## Samrådsredogörelse

SBF-2023-00205

## Detaljplan för bostäder vid Rubingatan inom stadsdelen Tynnered i Göteborg

# Samrådsredogörelse 1

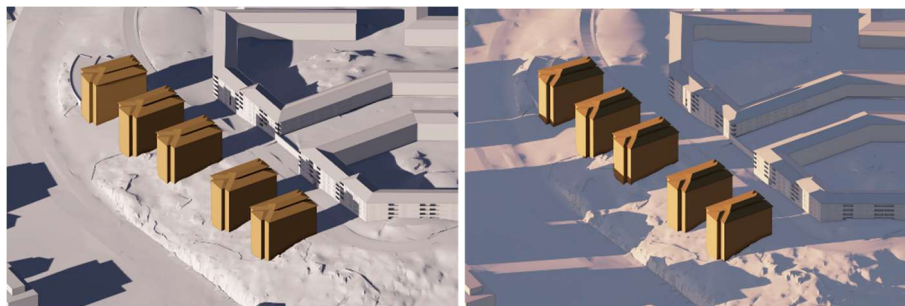
Revidering av samrådsförslaget har gjorts inför granskningen av detaljplanen. Granskningsförslaget innebär att byggnadshöjderna i huvudsak har sänkts från samrådet. Plankartan i samrådet reglerade en högsta nockhöjd i meter över angivet nollplan på mellan + 46m och +63m som gav möjlighet

för fem till åtta våningar, fördelat i sex punkthus. Den byggnad som i samrådsförslaget hade höjden +46 var placerad längre ned i slänten. Av de byggrätter som var placerade mot Rubingatan var den lägsta höjden i samrådsförslaget +56,5 meter

Granskningsförslaget innebär att fem istället för sex bostadshus kan uppföras. Som högst medges en nockhöjd i meter på 20,6 meter över gatans höjd (höjd till takfot mellan 17,4 –19 meter, beroende på takvinkel). Det motsvarar en plushöjd +48,6 - +56,6 meter som ger möjlighet för fem bostadsvåningar. Utöver bostadsvåningarna kan vind användas till exempelvis teknikutrymme eller bostadskomplement. Den ökade lägsta höjden kommer sig av att granskningsförslaget styr att husen inte får ha platta tak, vilket i sin tur är för att anpassa till formen både på befintliga och klassiskt utformade hus.

Husen har placerats nära Rubingatan för att öka tillgängligheten och bidra till att skapa en mer levande gata. En placeringsbestämmelse har dock införts på kartan, så att en förgårdsmark på minst 5,5 m bildas. Detta för att det ska vara möjligt att rymma vegetation och parkering för rörelsehindrade framför husen.
